Änderung Verkabelung zwischen Bühne und Bedienpult

Artikel-Nr.: X26
Hersteller: Krömer
EAN-Code: 0757284118838

1 Änderung der Verkabelung der Scherenhebebühne; Variante 1

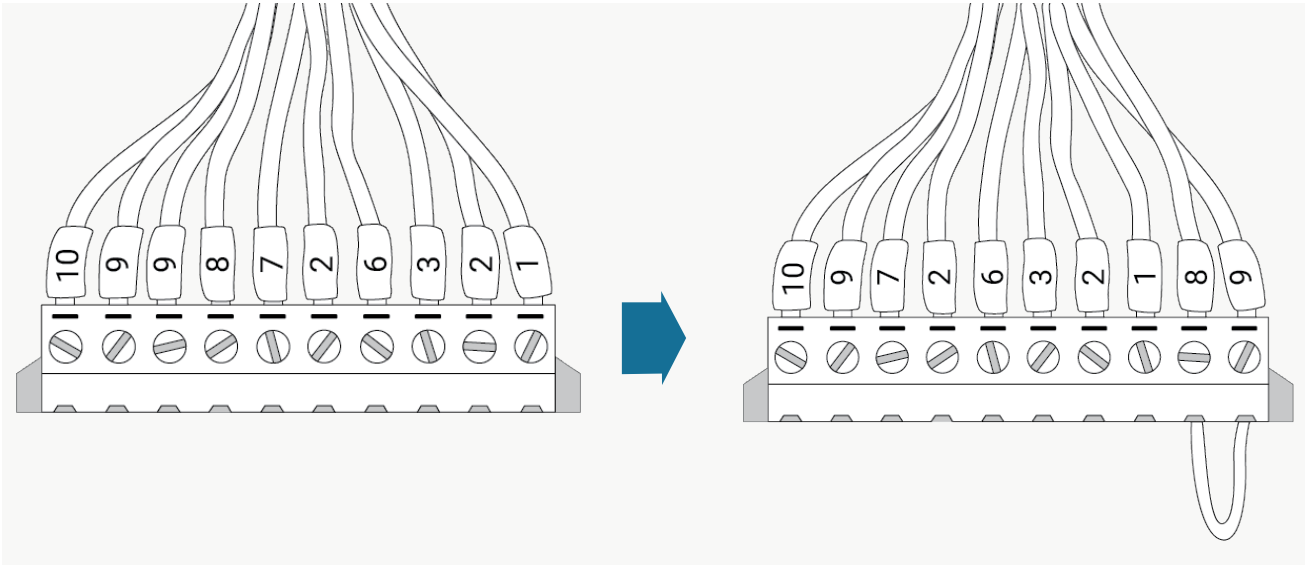
10er-Stecker der Bühne muss wie gezeigt verändert werden.

2 Variante 1

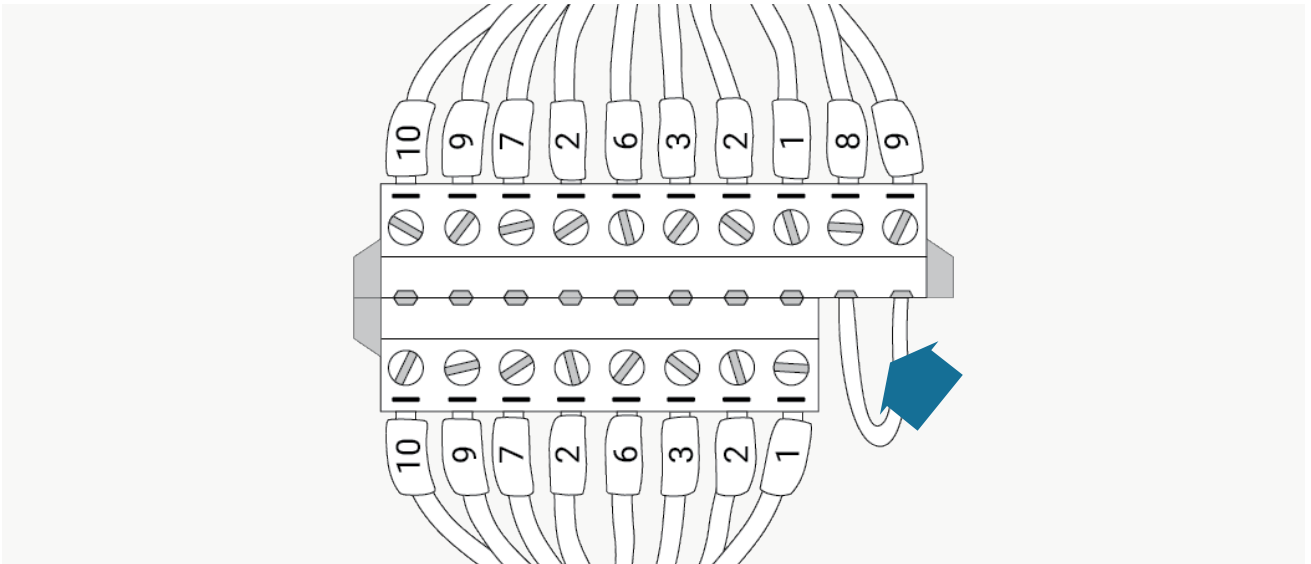
Danach den 8er Stecker aus dem Bedienpult mit dem 10er Stecker der Bühne verbinden und die freien Kabel 8-9 mit Elektrokabel überbrücken.

Um eine problemlose Verbindung zu ermöglichen muss am Stecker des Bedienpults das äußere Verbindungsstück mit einem Cutter-Messer o.Ä. entfernt werden.

3 Änderung der Verkabelung der Scherenhebebühne; Variante 2

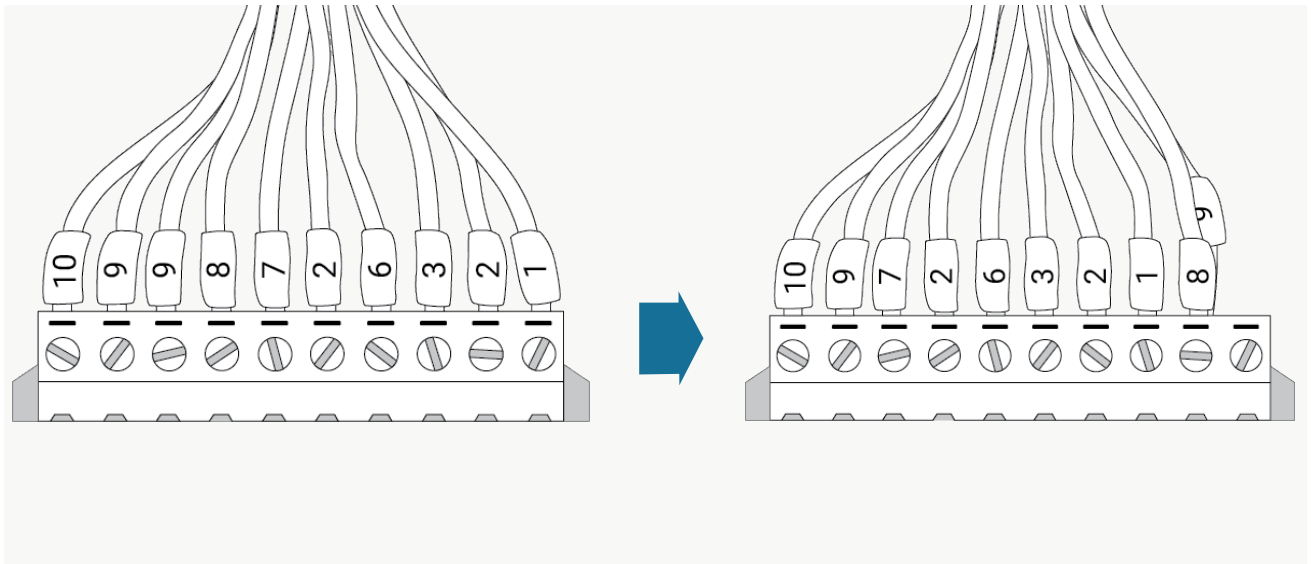
10er-Stecker der Bühne muss wie gezeigt verändert werden.

3 Variante 2

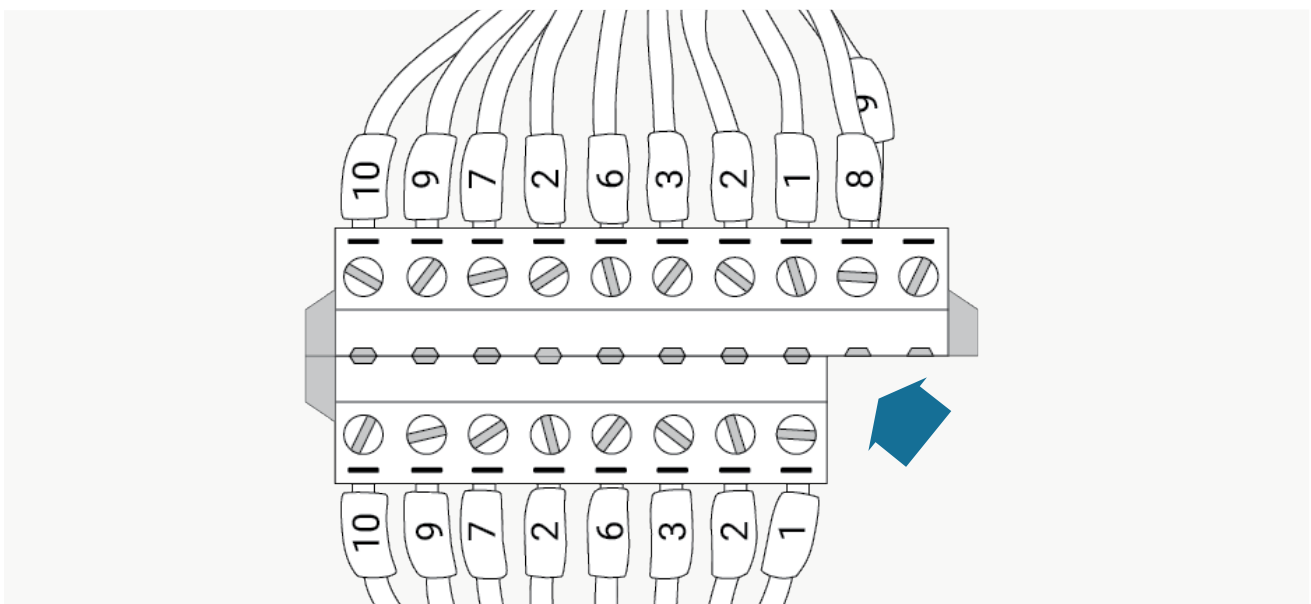
Danach den 8er Stecker aus dem Bedienpult mit dem 10er Stecker der Bühne verbinden.

Um eine problemlose Verbindung zu ermöglichen muss am Stecker des Bedienpults das äußere Verbindungsstück mit einem Cutter-Messer o.Ä. entfernt werden.
